Porto de Lisboa

ZONA DE ABRIGO PARA EMBARCAÇÕES DE PESCA NA COVA DO VAPOR

ESTUDO DE IMPACTE AMBIENTAL

ELEMENTOS ADICIONAIS

-  Baixa
-  Média
-  Elevada

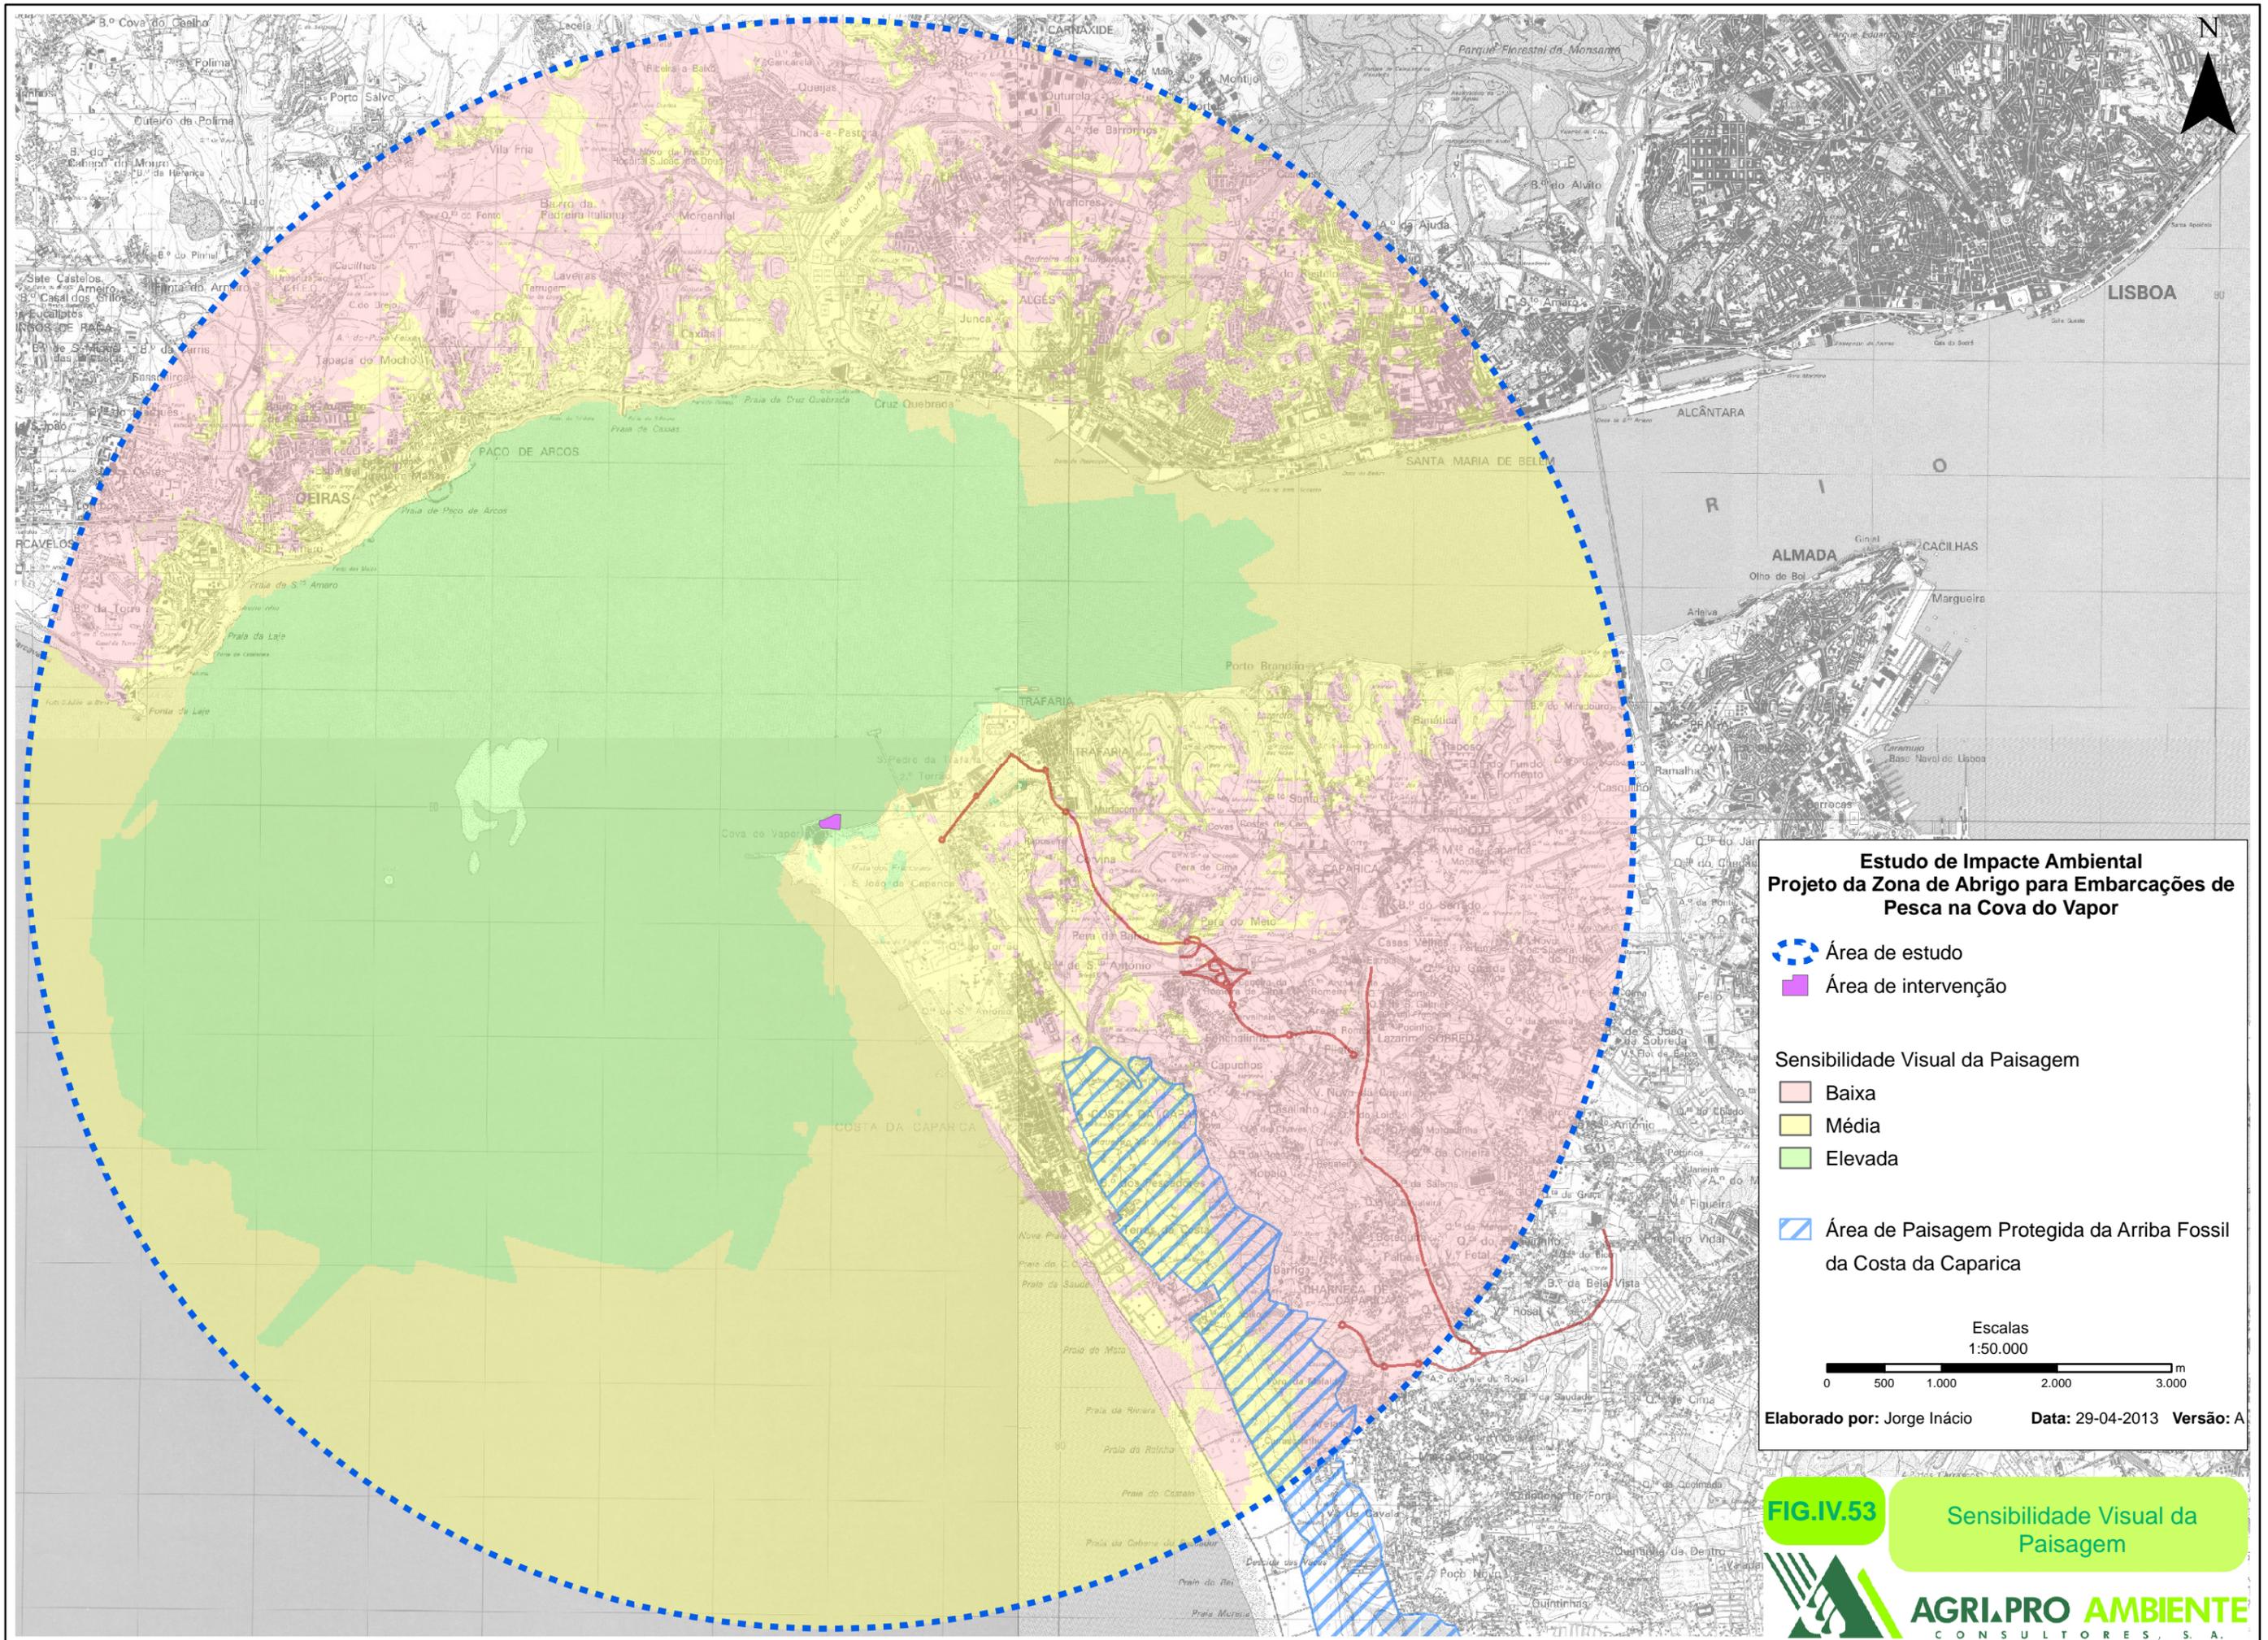
2. Reformular a Carta de Absorção Visual incluindo a representação gráfica dos pontos de observação que venham a ser considerados. Na elaboração da Carta apresentada revela ter havido subestimação da representatividade de observadores. Não se questionando os pontos de observação considerados, verifica-se claramente que para a caracterização da situação de referência, quanto à exposição do território em análise a potenciais observadores se revela desadequada. Sendo a margem norte e margem sul densamente povoadas, nunca estas áreas poderão apresentar Elevada e muito particularmente Muito Elevada capacidade de Absorção, de forma tão expressiva e quase contínua. Pontualmente, considera-se que tal se possa verificar / ocorrer.

Nesta reformulação foram assim inseridos para além dos pontos de análise visual apresentados anteriormente os indicados em seguida de forma a dar resposta às solicitações requeridas e considerando 3 tipologias de observadores, mais concretamente: principais vias de comunicação; povoações e locais de interesse turístico:

Verifica-se que a área de implantação do projeto apresenta uma grande sobreposição de bacias visuais fruto da sua localização numa zona de relevo plano e junto ao estuário do rio, o que lhe permite uma maior visualização a partir dos observadores da envolvente; e que tem por isso uma baixa capacidade de absorção visual.
